OGGETTO: [ID VIP 4868]: ISTRUTTORIA VIA – “Parco eolico costituito da 10 aerogeneratori da 4.2MW ciascuno per una potenza complessiva di 42 MW, ricadente nel Comune di Troia (FG) in località “Montalvino-Cancarro”.
Proponente:E2i energie speciali srl

Osservazioni alla richiesta di integrazioni di cui al documento CTVA-6909_2019-0028 del 2/12/2019

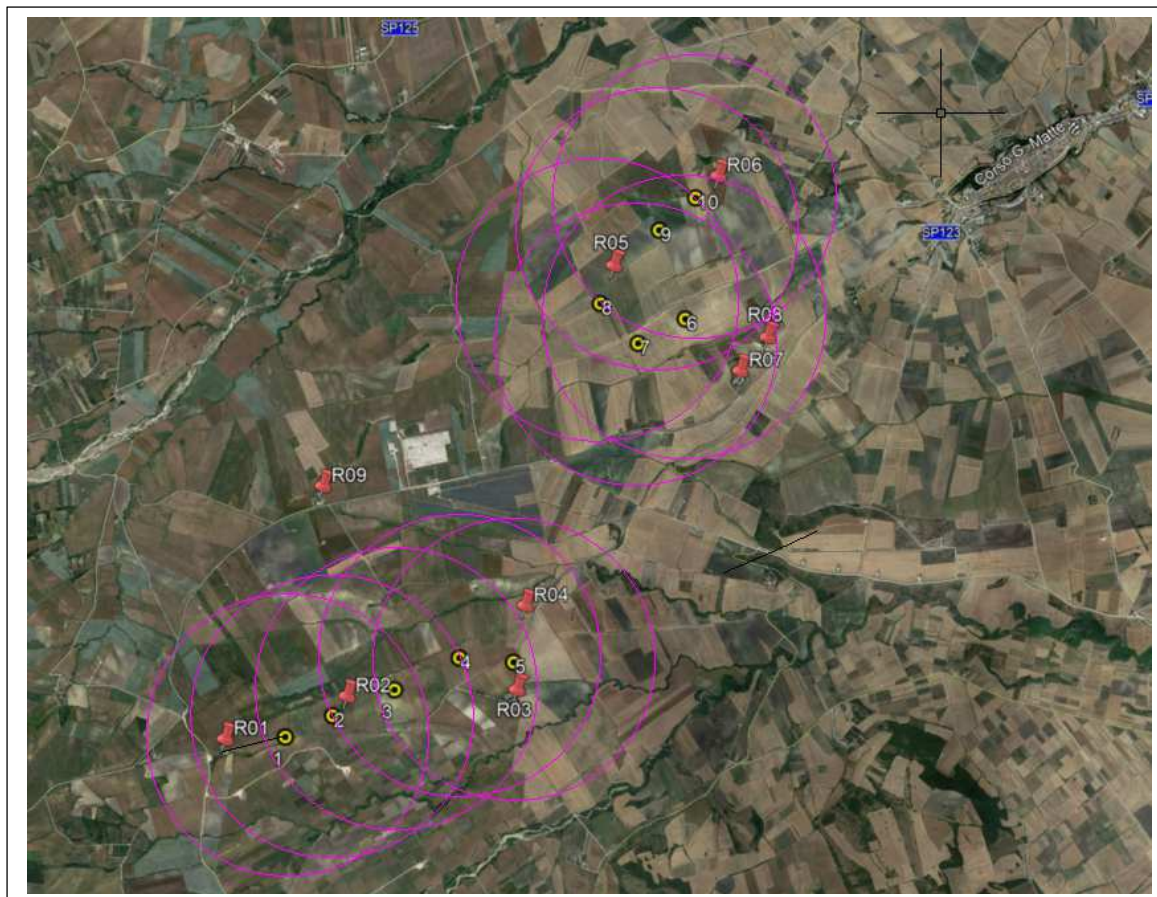
Punto 9) “....il proponente deve estendere l’area di studio considerando tutti i ricettori presenti ed ubicati entro una distanza minima di 1000m da ciascun aerogeneratore”.

Si è proceduto a tracciare un’area delimitata dalle circonferenze magenta con raggio pari a 1000m e centro in corrispondenza di ogni turbina, come raffigurato nell’immagine seguente.

All’interno di tali zone, non sono stati ritrovati ulteriori ricettori rispetto a quelli individuati nello studio previsionale di impatto acustico (identificati con le sigle R01-R09).

E, comunque, i ricettori già individuati ed in corrispondenza dei quali è stata condotta la verifica, rappresentano quelli potenzialmente più “svantaggiati” perché più prossimi alle future sorgente di rumore.
